Q&A Informatiebijeenkomst vervanging geluidsschermen A28

In dit document zijn de geanonimiseerde vragen en opmerkingen opgenomen die tijdens de digitale informatiebijeenkomst over de vervanging van de geluidsschermen langs de A28 zijn genotuleerd, via de chatfunctie en de 'vraag-en-antwoord' functie zijn gesteld en gemaakt. Tijdens de informatiebijeenkomst hebben wij en RWS een aantal vragen beantwoord. In dit document geven wij een uitgebreider antwoord op de vragen.

Figuur 1. Basisvariant,
voorstel voor de
vervanging van
geluidsschermen
(MJPG + V&R)

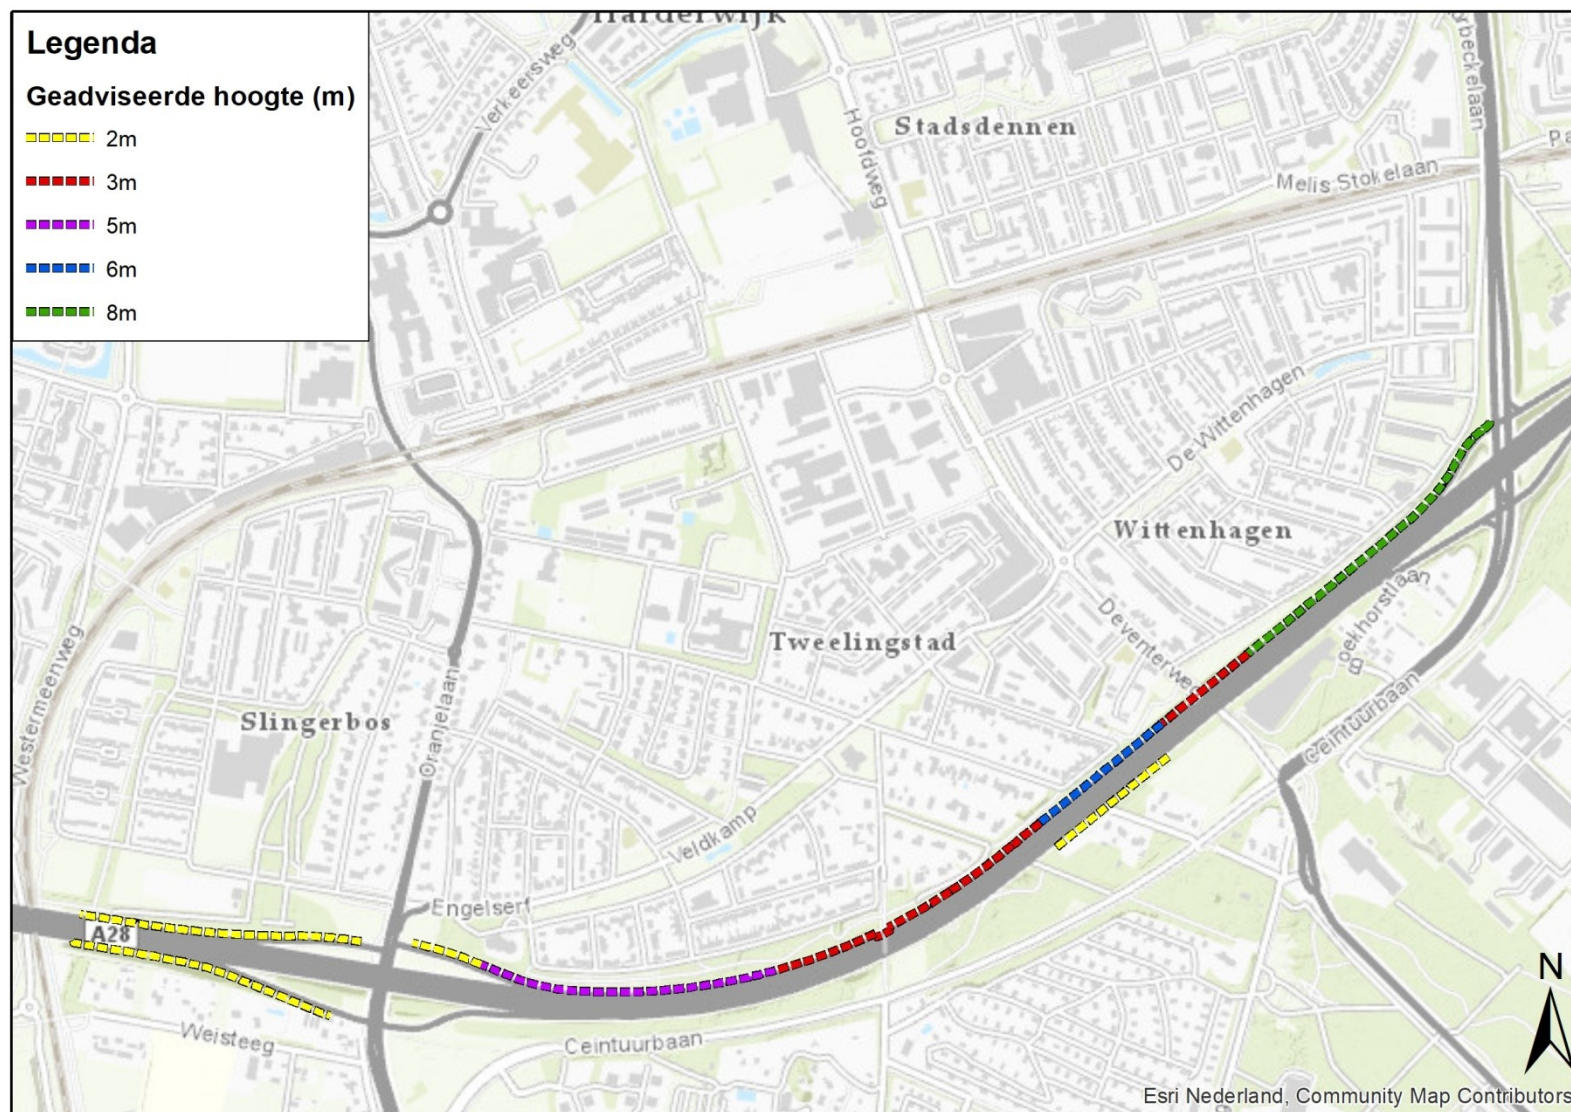
38.	Hoe hoog worden de geluidsscherm ter hoogte van de tunnel bij de Beukenlaan en het viaduct bij de Deventerweg? Worden net zo hoog als het omliggende scherm?	De schermen op de tunnel bij de Beukenlaan en het viaduct bij de Deventerweg krijgen dezelfde hoogte als de omliggende schermen, zie ook bijlage 1.

44.	Vanaf de Linnaeuslaan wordt de hoogte 5 meter. Hier zit een stuk voorgestelde verhoging met 3 meter extra. Wordt het scherm dan boven het tunneltje 5 meter?	Het scherm op de tunnel bij de Linnaeuslaan krijgt dezelfde hoogte als het omliggende scherm, zie ook bijlage 1.

45.	Klopt het dat vanaf de snelweg gezien de schermen in hoogte variëren? Wordt door RWS hiermee rekening gehouden met de beheerfase?	Zie bijlage 1. De schermen variëren inderdaad in hoogte.
